Revisión y Aprobación del Plan de Inversiones en Transmisión para el Área de Demanda 8

Período 2025-2029

(Proyecto)

Lima, febrero 2024

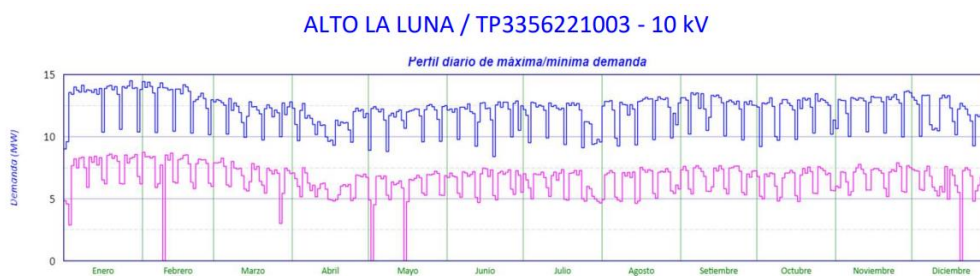
De otro lado, se observa registros de mediciones en la barra INDEPENDENCIA 22,9 kV,

no obstante, mediante el sistema de información de Osinergmin estos registros no han sido reportados. Por lo que, ELECTRODUNAS debe indicar la fuente de información de los registros de mediciones presentados en su ESTUDIO y analizar si dichas magnitudes están comprendidas en las mediciones de la barra INDEPENDENCIA 10 kV.

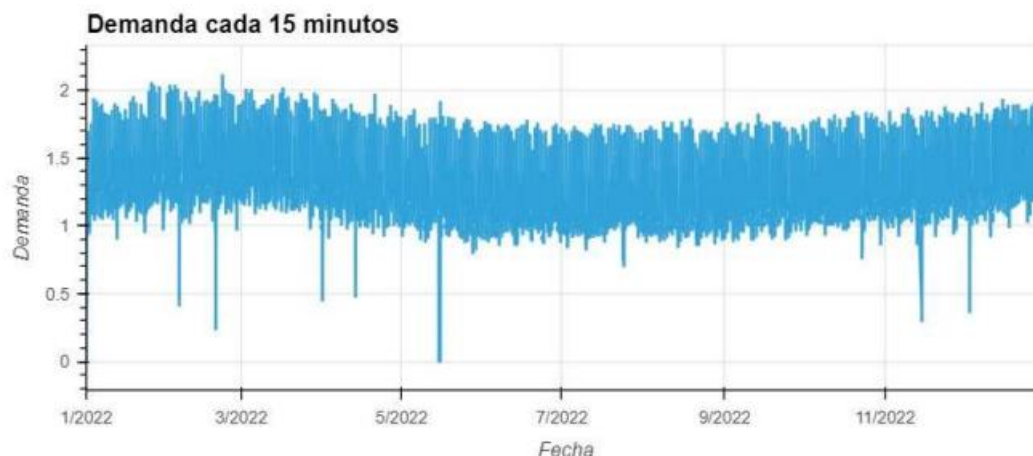
La subestación Independencia no cuenta con una barra de 22,9 kV; por lo tanto, no tiene registros en dicho nivel de tensión. El registro reportado por ELECTRODUNAS en 22,9 kV corresponde a una subestación elevadores de 10/22,9 kV, ubicado -aguas abajo- en el alimentador de 10 kV.

En ese contexto, se ha procedido a corregir el registro en el nivel de tensión de 10 kV, barra existente en la subestación Independencia:

Ubicación de SET Ocucaje (Teórica y Propuesta)

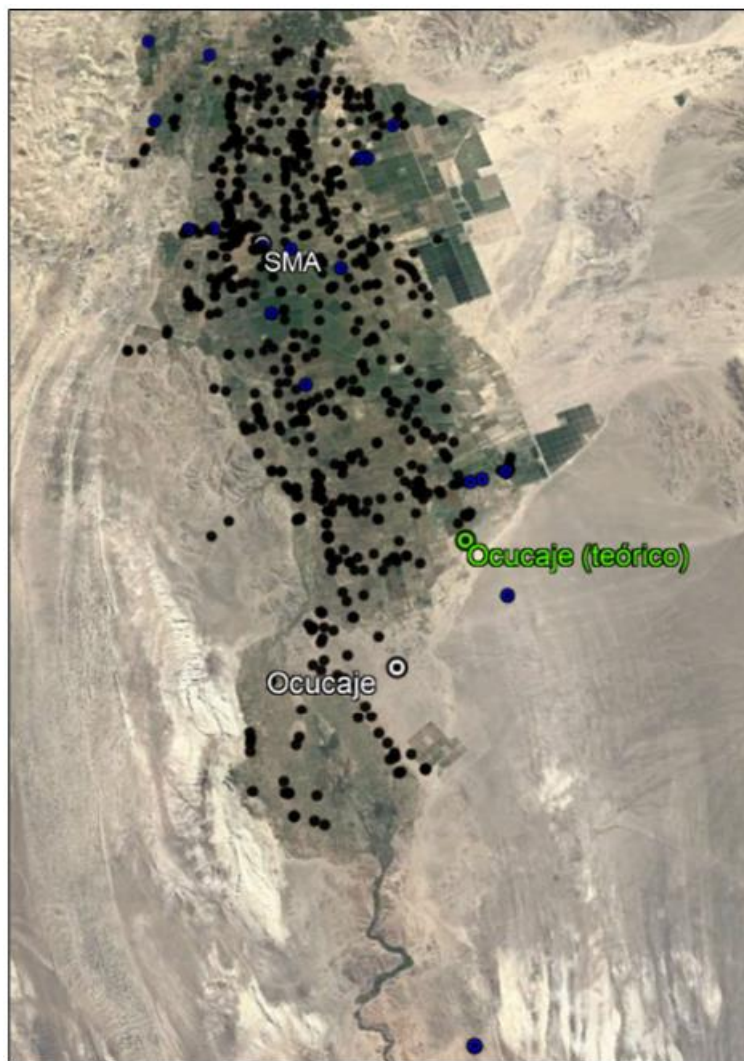
Sobre dicho mapa, se determinó la ubicación teórica (centro de carga) y definitiva (propuesta ELECTODUNAS) de la subestación Ocucaje. Los resultados se muestran en la siguiente imagen:

Figura 5: Flujo de Potencia en el año 2029 de la Alternativa 2 presentada por ELECTRODUNAS.

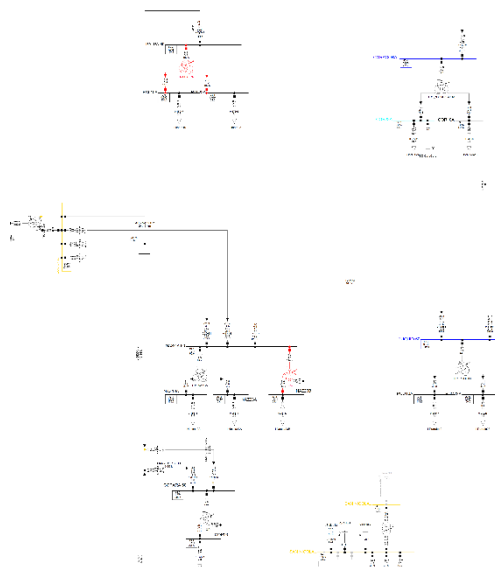
respecto, del archivo pfd presentado, se observa que, con la nueva SET Copara, los problemas de caída de tensión no se mitigan totalmente (Ver Figura 6) en el período de estudio, aún incluyendo la SET Copara.

Figura 8: Simulación DlgSILENT para Nueva SET Chaparra en el año 2035

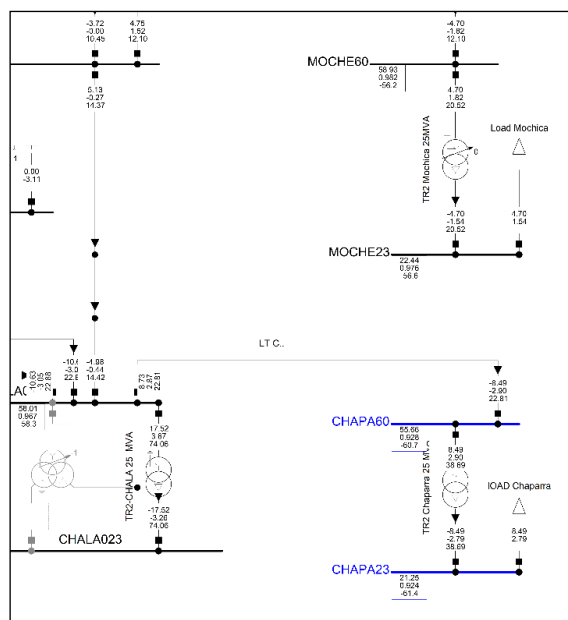
- e) En el archivo .pfd se visualiza que las instalaciones correspondientes al caso de estudio “2. SER Alt 1” del análisis realizado para el Sistema Eléctrico de Bella Unión – Chala, no cumplen con las condiciones normales de operación definidas dentro de los 10 años de evaluación, debido a que, no se encuentran dentro de los límites establecidos en la NTCSE. Por ejemplo, desde el año 2029, se presenta un nivel de tensión de 0,947 en la barra de Chaparra 23 kV, el cual se agrava con el tiempo, ya que, al año 10, se observa una tensión de 0,924 en esa misma barra. Por lo tanto, SEAL debe presentar el archivo .pfd con la información completa.

Figura 2: Registros de la barra Señor de Luren 10 kV presentados por CVC ENERGÍA

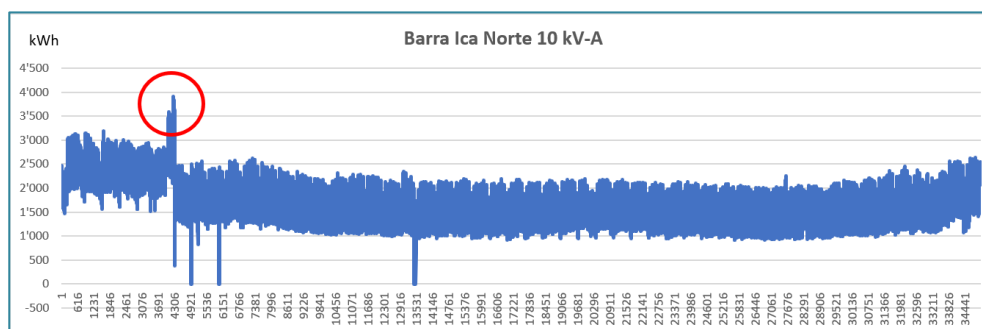
Por tanto, CVC ENERGÍA debe tener en cuenta que los registros de los medidores de energía utilizados en los cálculos deben ser los mismos que los de la remisión de los registros de mediciones en los Sistemas de Transmisión que establece la norma “Formularios, Plazos y Medios para la remisión de los registros de mediciones de los Sistemas de Transmisión”, aprobada con Resolución N° 048-2018-OS/CD; y en caso hubiera diferencias, deber explicarla y sustentarla.
